<b>Møte:</b>	<b>Avklaringsmøte - 04 akt D – 10 Laboratoriemedisin - NRH</b>	<b>Prosjekt:</b>	<b>Nye Aker og Nye Rikshospitalet</b>
<b>Saksnr:</b>	130764	<b>Dok.dato:</b>	12.10.2022
<b>Møtedato:</b>	12.10.2022	<b>Sted:</b>	Teams

<b>Møte</b>	<b>Medvirkning hovedaktivitet D - Gruppe 10 Laboratoriemedisin RH</b>	<b>Prosjekt</b>	Nye Aker og Nye Rikshospitalet
<b>Saksnr</b>	130764	<b>Dok.dato</b>	15.9.22
<b>Medvirkn.møtedato</b>	07.09.2022 / start kl. 12:32 – slutt kl. 15:30	<b>Frist for tilbakemeld</b>	28.09.22 kl 12
<b>Medvirkn.gr.leder</b>	Anne Ytreeide Stabell

### **MET, plan 09:**

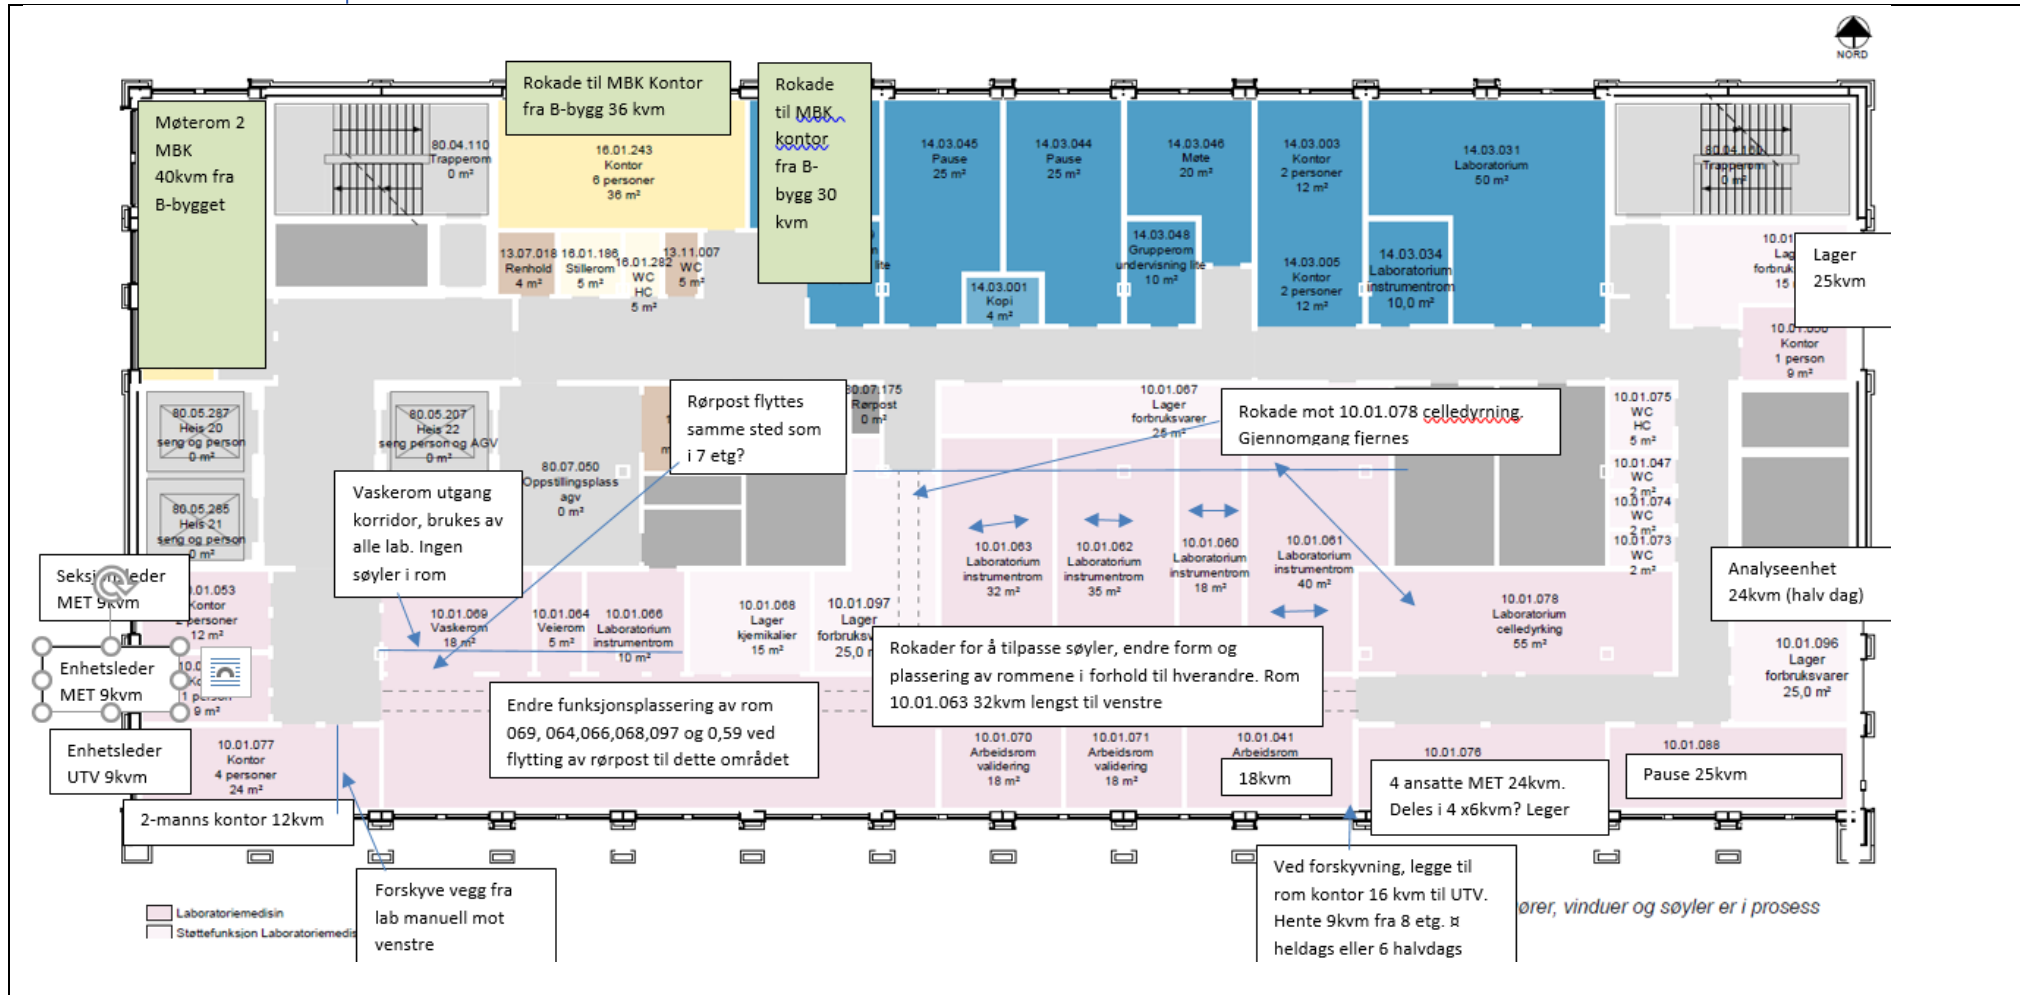
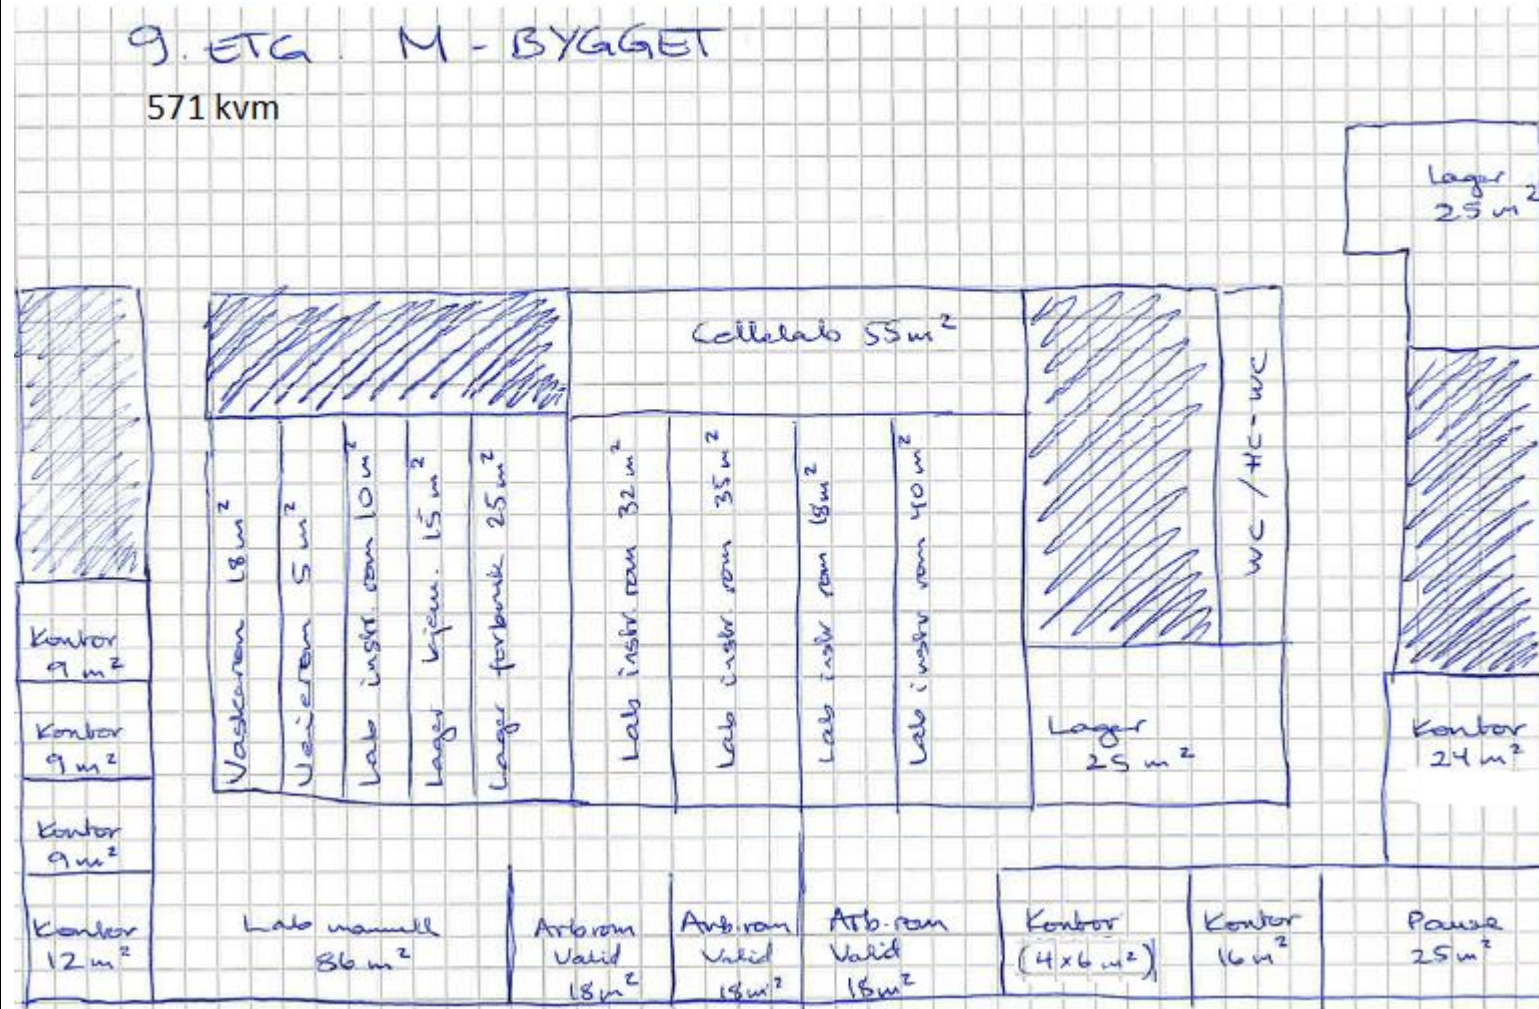
- Noen av rommene er plassert feil mellom planene 08 og 09. MVG gir en tilbakemelding på hvilke rom dette gjelder og ønsket plassering av disse. (dette gjelder rom 10.01.072 (18kvm) i 8 etg skal bytte plass med rom 10.01.041 (24kvm) i 9 etg. Romstørrelsen flyttes med rommet ved flytting (også beskrevet ovenfor i plan 8) I tillegg skal rom 10.01.090 flyttes fra 8. til 9. etasje. Samt 6 overskytende kvm som oppstår i 8. etasje etter sammenslåing av 10.01.056 og 10.01.055 fra 9+9 til 12 kvm. Det presiseres dog igjen nødvendigheten av kontor og lab i tett tilknytning, det er derfor nødvendig at det er 3 kontor a 9kvm i 9 etg til 1 seksjonsleder og 2 enhetsledere i MET

- I siste tegning er lager økt til 90kvm, i tillegg til 15 kvm kjemikalielager. Det er meldt inn behov for 75kvm til MET utenom kjemikalielager. Kontorplasser tilsvarende dette areal er forsvunnet fra tegning fra D3 til D4. 10.01.096 ønskes omgjort til kontor 16kvm og kontor 10.01.050 ønskes endret til lager (kan inkluderes i 10.01.091 til ett stort lagerrom a 25kvm). Det ønskes en sideveis forskyvning av restareal fra lager til kontor et annet sted. Se tegning.

- Ved forskyvning, ønskes lagt til rom kontor 24kvm til UTV. Inkludert rokade 10.01.090 (9kvm) fra 8 etg, 6kvm fra sideforskyvning i kontordel (nedre høyre hjørne), 9kvm fra lager 10.01.096. Det er 6kvm som gjenstår til MET, og som ikke er tegnet inn i D4 (totalt 103kvm er blitt 97kvm)

- MET har i dRofus totalt 103kvm kontor. Disse bes om at plasseres i samme etasje, da det oppleves uhensiktsmessig plassering i annen etasje
- MET ønsker at rørpost plasseres rett sør for heisene i planet. Flexibiliteten for plassering av rørpost-stasjoner må avklares før en eventuelt endret plassering.

- MET ønsker at rørpost flyttes til området rundt prøvemottak/ vaskerom, men det er noe fleksibilitet i forhold til nøyaktig plassering av denne rørpoststasjonen dette området (dersom det er enklere at den plasseres på samme sted som i 7 etg). Med en flytting av rørpost til dette området, kan det bli nødvendig å endre funksjonsplassering av rommene 10.01.069, 10.01.064, 10.01.066, 10.01.068, og 10.01.097. Det bes om at dette holdes åpent inntil rørpost er avklart og tas opp til ny vurdering i detaljprosjekt

- Ønsker at rom tilpasses slik at søyler kommer inn i eller inntil vegg. Det er uheldig at rommene har søyler plassert frittstående inne i rommet, da dette medfører at det kan bli vanskelig å utnytte arealene på en hensiktsmessig måte (i ytterste konsekvens risikerer man at rommene ikke kan brukes slik de er planlagt). Det er derfor et ønske om at arkitekt ser på mulighetene for en rokade av rom der søyler enten er helt inntil en vegg eller vegg i vegg med et hjørne eller aller helst inne i veggene. Rom 10.02.063 (32kvm) ønskes plassert samme sted som på tegning i D4. Rekkefølge for rommene 10.01.062, 10.01.060 og 10.01.061 kan endres, men det er nødvendig at de er plassert nær valideringsrommene 10.01.070, 10.01.071 (og og 10.01.041 som skal endres til 10.01.072 se beskrivelse 8 etg).

- Foreslår at rom 10.01.067 lager og 10.01.078 celledyrkning bytter plass dersom dette medfører at søyler kan plasseres inntil eller inne i vegg. De to rommene har svært forskjellig størrelse og det foreslås at man ser på muligheten for å endre form på rommene 10.01.063, 10.01.062, 10.01.060 og 10.01.061 for å gjøre det mulig å gjøre en slik rokade og eventuelt også plassering av 10.01.062, 10.01.060 og 10.01.061. Areal som er avsatt til Rørpost 80.07.175 som ønskes flyttet til område rundt rom 10.01.059, kan også innlemmes i rom 10.01.078 for å sikre at rommet blir 55kvm. Ved rokade mot 10.01.078 celledyrkningslab kan gjennomgang via 10.01.097 fjernes

- Forslår at pauserom 10.01.076 flyttes til hjørne, bytter plass med kontor 10.01.088. Avklares i detaljprosjekt
- Blodcellelab har behov for LAF benker til sterilt arbeid, og avtrekkskap til organisk arbeid. Plassering og antall ikke avklart. Videreføres til detaljprosjekt

10.01.090 kontor 9kvm flyttes fra 8 etg til 9 etg seksjonsleder (plassering av rommet gjøres i detaljprosjekt)

10.01.053 kontor 12kvm

Mellom disse kontorene bygges 9kvm rom kontor enhetsleder UTV (metabolomikk)

10.01.089 kontor 9kvm enhetsleder MET

10.01.077 kontor 24kvm (4 heldagsplasser)

10.01.088 kontor økes fra 18kvm til 24 kvm (4 heldagsplasser) (samtidig som valideringsrom 10.01.041 minkes fra 24 til 18kvm)

10.01.096 omgjøres fra lager til kontor 4 halvdagsplasser 16kvm.

Legges til 16kvm UTV arbeidsplasser (hentes fra diverse areal som fristilles andre steder)
